NUJNO: VARNOSTNO OBVESTILO

Zadeva: PRIPOMOČEK ZA LIGACIJO ZA ENKRATNO UPORABO POLYLOOP

ID materiala	Številka modela	Opis blaga	Številke serij	UDI
N5382130	HX-400U-30	PRIPOMOČEK ZA LIGACIJO ZA ENKRATNO UPORABO POLYLOOP	Glejte prilogo	04953170368615

Zlom operacijske cevke

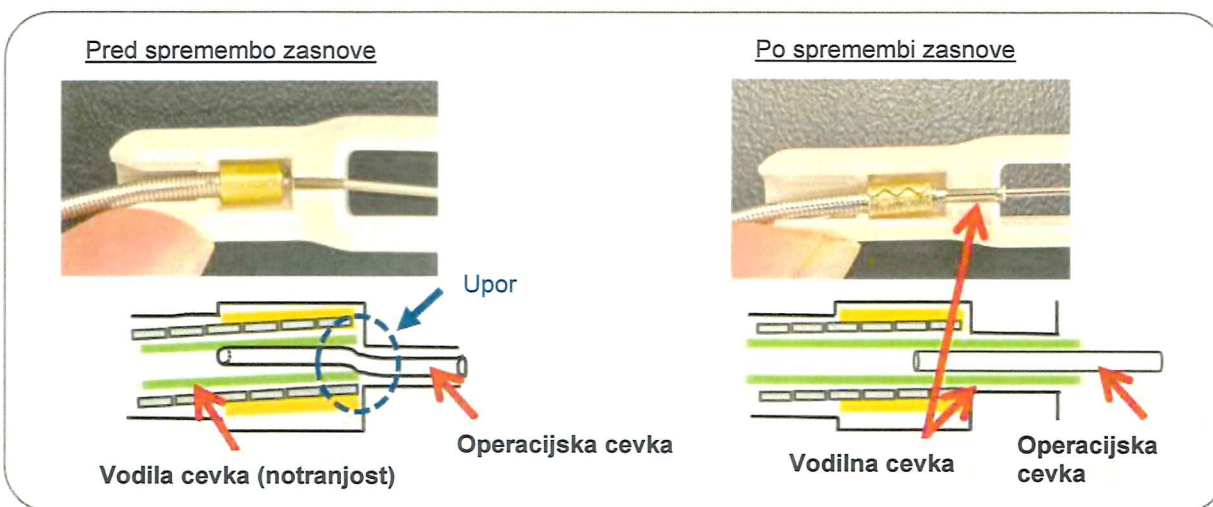
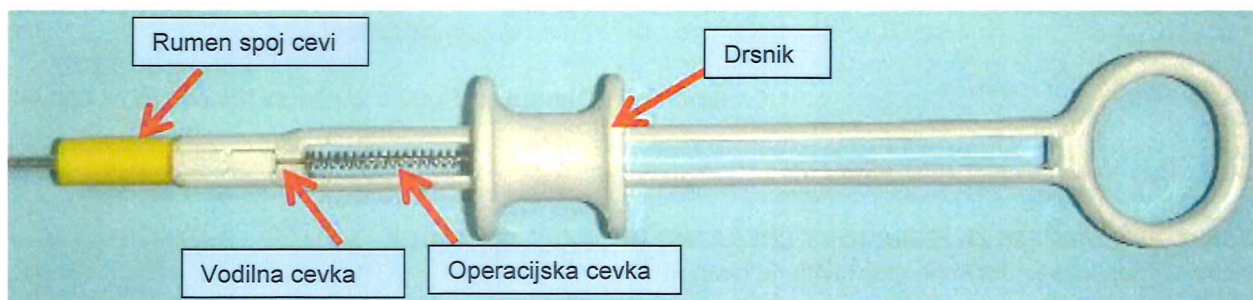
Olympus uvaja spremembo zasnove kot odziv na pritožbe, da se zanka za ligacijo med uporabo ni mogla sprostiti ali odklopiti, kot je bilo pričakovano, pri čemer je bil eden od dejavnikov, ki so prispevali k tem pritožbam, zlom operacijske cevke (glejte spodnjo sliko).

Olympus je spremenil način pritrditve vodilne cevke. Posledično je mogoče preprečiti upogibanje operacijske cevke, kot je prikazano na sliki, tudi če tulec v bližini ročaja ni popolnoma poravnan.

■ **Ne držite zanke z distalnim koncem tulca cevi, medtem ko zanka obdaja tkivo (glejte stran 5 v priročniku)**

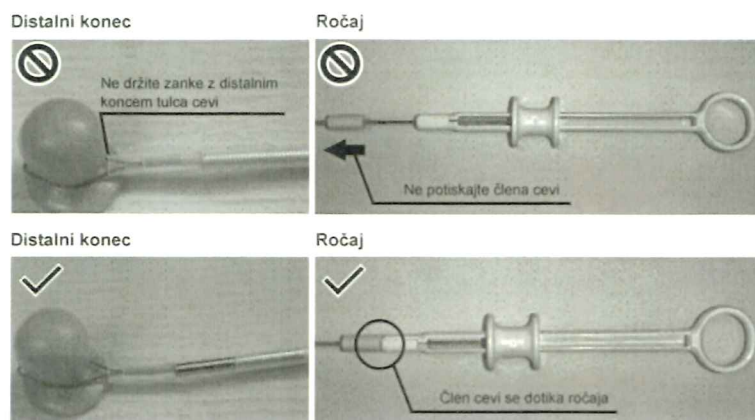
V nasprotnem primeru se lahko pri ligiranju tkiva zanka sname iz kavlja v tulcu cevi in se zaplete s kavljem.
